**MODIFICACIÓ DE LES NORMES SUBSIDIÀRIES DE TÍRVIA
per a l'adaptació al PDU de RSNS de l'Alt Pirineu i del sistema
d'equipaments**

DOCUMENT DE PARTICIPACIÓ

Document per a l'aprovació inicial 2a

Imatge de les conclusions de l'Estudi de Riscos Geològics de Tírvia (ICGC)

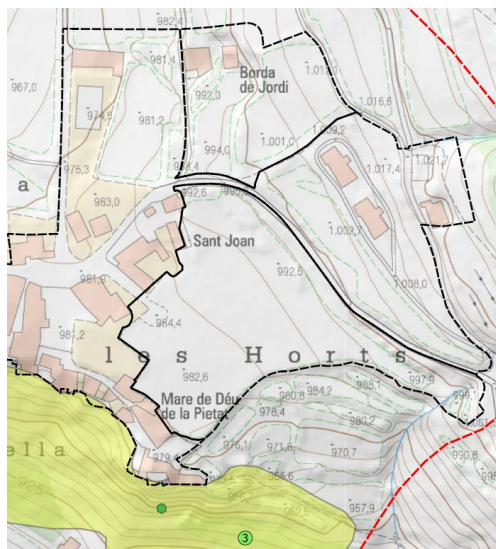
També esmenta que la UA-1 Tervèu no es troba afectada per inundabilitat però confronta a una zona àrea susceptible de dinàmica torrencial (ASDT). Dins d'aquestes àrees no es consideren compatibles la implantació d'elements vulnerables (edificació residencial, edificis de pública concurrència o àmbits d'oci en general). I recomana que el planejament tingui en compte el risc d'inundació i la possibilitat d'aplicar mesures preventives per minimitzar els impactes d'eventuals episodis d'inundació.

El document per a l'aprovació inicial incorpora un Estudi per a la Identificació de Riscos Geològics de Tírvia redactat per l'Institut Cartogràfic i Geològic de Catalunya (ICGC) on es conclou que en les àrees d'actuació d'aquest planejament o no hi ha risc o es baix.

Imatge de l'Estudi per a la Identificació de Riscos Geològics de Tírvia (ICGC) en l'àrea de la UA-1 de Tervèu. L'àmbit de la UA proposada és més reduït que l'àmbit delimitat en negre

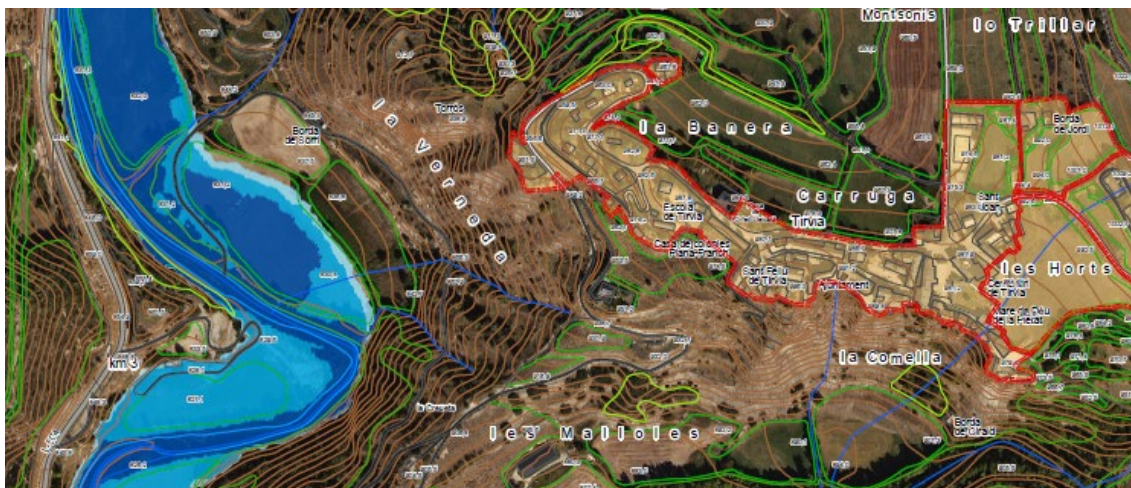
Altrament pel que fa a la modificació de l'article 58 Sistema de serveis tècnics i 64 Sistema d'equipaments de les Normes subsidiàries l'informe esmenta que el municipi té àrees afectades per inundabilitat i exposa les condicions establertes per la IRP/971/2010 respecte els usos en aquestes zones.

S'incorpora un estudi d'Identificació de Riscos Geològics de Tírvia i un estudi d'inundabilitat en el municipi de Tírvia redactats per l'ICGC.

S'incorpora l'observació que els projectes d'urbanització hauran de demanar informe a l'organisme sectorial d'aigües.

Imatge del MUC amb el topogràfic i els límits del sòl urbà en vermell i els àmbits en verd del SAU-1 que prosa el document.

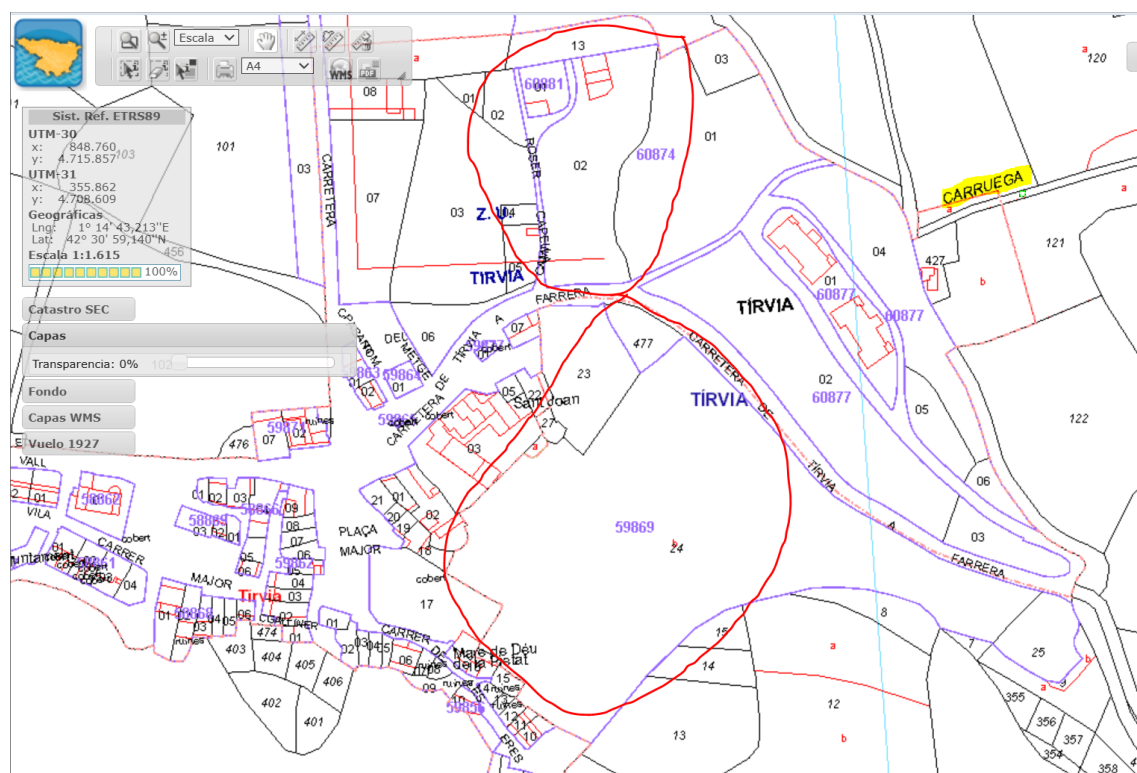
- 2.- Cal incorporar en el plànols les zonificacions i/o proteccions provinents de la legislació d'aigües. Considera que dins el sector SAU-1 hi ha un curs d'aigua anomenat Carruga del Farro i que la UA-2 es triba dins la zona de policia del riu de la Noguera de Cardós.

Pel que fa a la llera de la Carruga del Farro que l'informe identifica cadastralment cal esmentar que no es detecta dins l'àmbit del SAU-1 sinó a l'exterior d'aquest i separat per un sòl urbà consolidat.

De fet en el PPU del SAU-1 aprovat definitivament tampoc s'identifica aquest curs d'aigua.

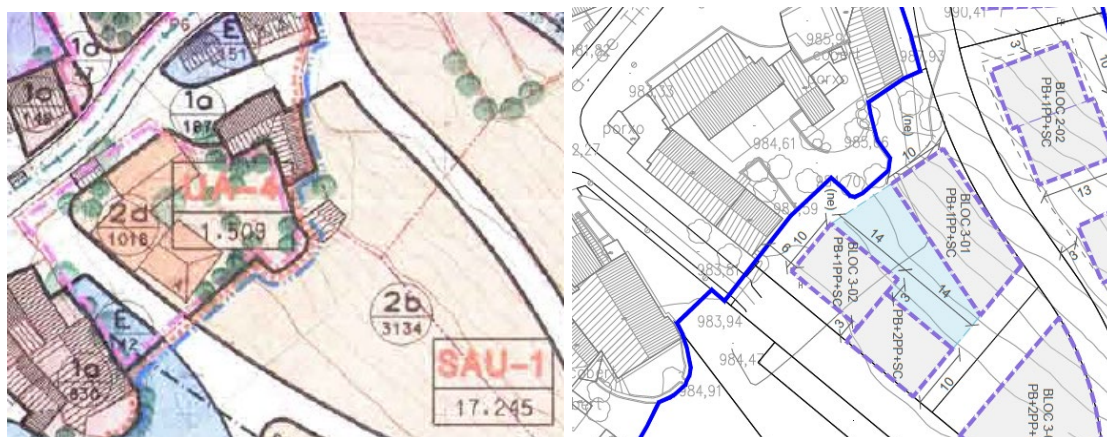
- Disposar una separació del Bloc 3 en relació a l'edifici plurifamiliar existent d'aproximadament 12m per tal de generar una separació amb una relació separació/alçada de 1 a 1 i, de la mateixa manera, separar també el Bloc 2 per tal de mantenir una ordenació coherent, segons esquema adjunt a la documentació Annexa.
- Disposar una separació del Bloc 1 i el gàlib del Bloc 4 respecte l'alineació de vialitat per garantir una major separació de l'edificació en relació als habitatges unifamiliars preexistents, segons esquema adjunt.

En primer lloc constatar que l'edificació propera al Bloc 03 de la proposta del document de Modificació puntual de les NS de Tírvia per a l'adaptació al PDU RSNS de l'AP se situa a 1 m del límit de la seva finca, no havent deixat el mínim per garantir-se les vistes i assolellament que ara demanen que la propietat confrontant els hi garanteixi.

En tercer lloc, el Document de Modificació proposa una distància de 6 m entre edificacions que permet una ventilació i il·luminació correcta entre testers d'edificacions.

Tanmateix sempre es pot millorar l'ordenació i es pot proposar una reducció d'una planta d'alçada en aquest àmbit i una reculada de tres metres respecte l'alineació a carrer de manera que es millora les vestes i il·luminació sense condicionar l'ocupació del sector.

2.- Es proposa establir una alçada del Bloc 03 doble, la meitat del bloc, aproximadament, a tocar de l'edificació existent es fixa en planta baixa, planta pis i golfes (PB+1+SC), i la resta del bloc es fixa en planta baixa, dues plantes pis i golfes (PB+2+SC).
